2168-30/4.03-152

Anlage 2.

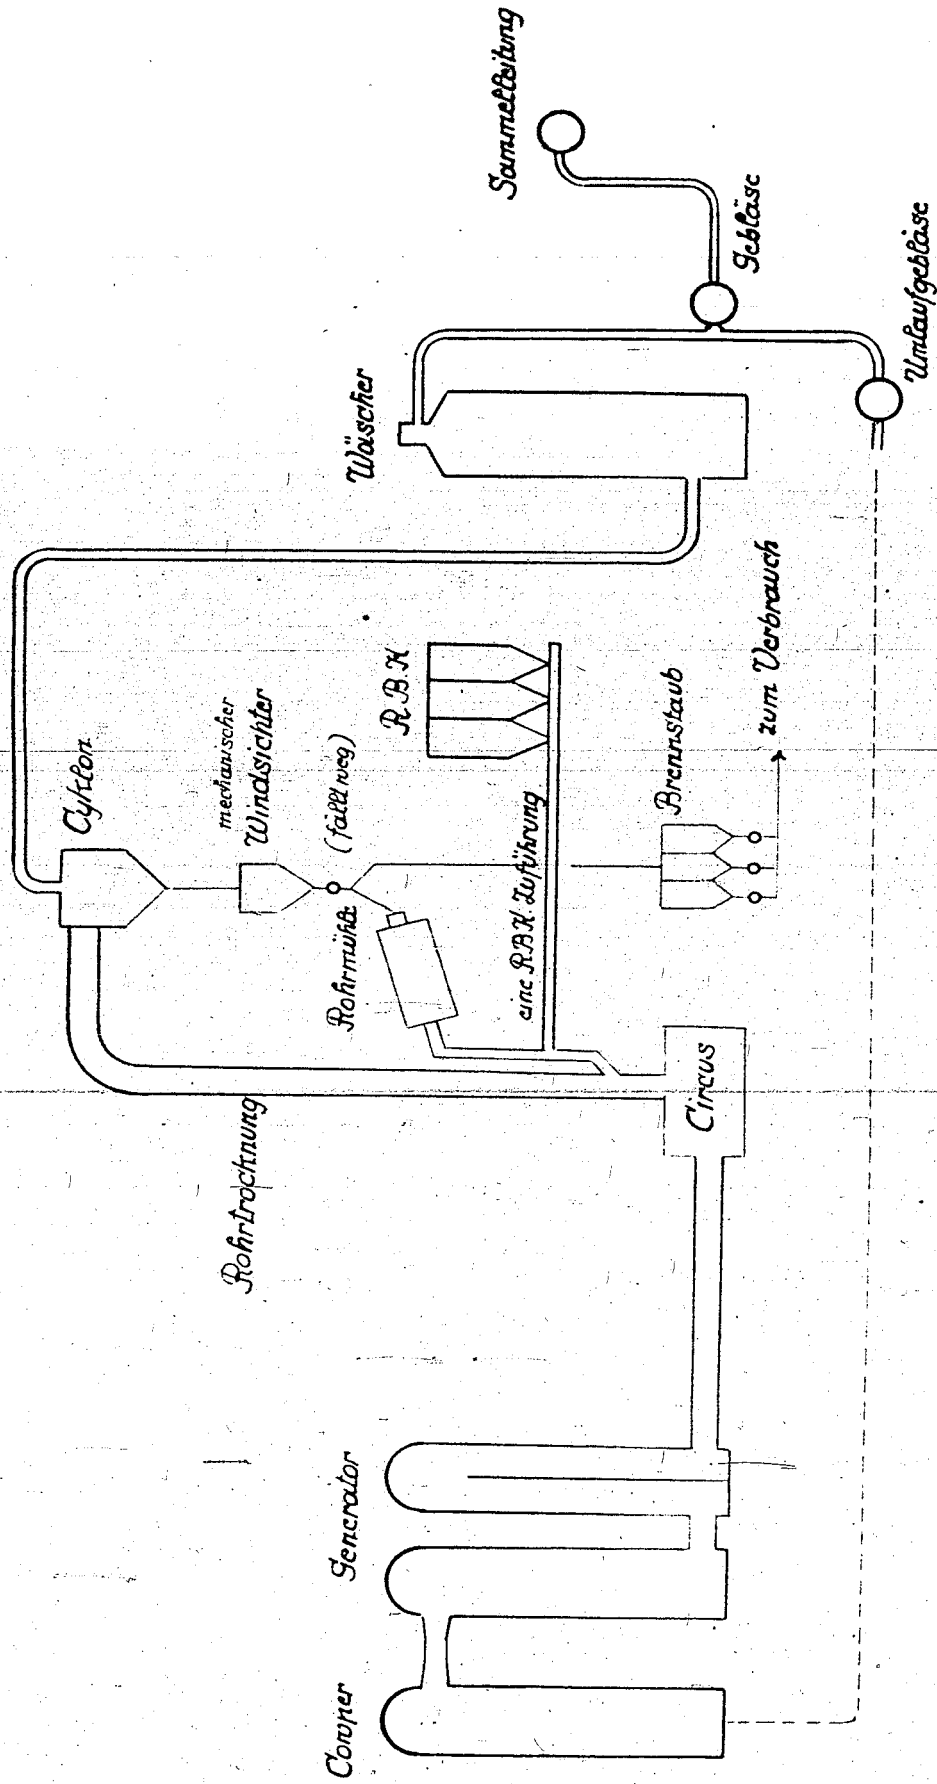
An 3 Generatoren müssen früher oder später die Conner Kupfer erneuert werden.

Die Trocknung ist an alten Generatoren ohne die nötige Reserve, es soll die mechanische Windsichtung durch unbewegte pneumatische Sichter ersetzt werden, die komplizierter Rohr mühlen durch Hammermühlen, der überflüssige Circus wird beseitigt.

Reserve R.P.H. Zuführung und Reservegebläse müssen beschafft werden.

Jeder Generator muß mit Vorlage vor Sammelleitung versehen werden.

Größere Umlaufgebläse müssen beschafft werden, die alten bleiben als Reserve

Reserve Bunker für Brennstaub ist notwendig
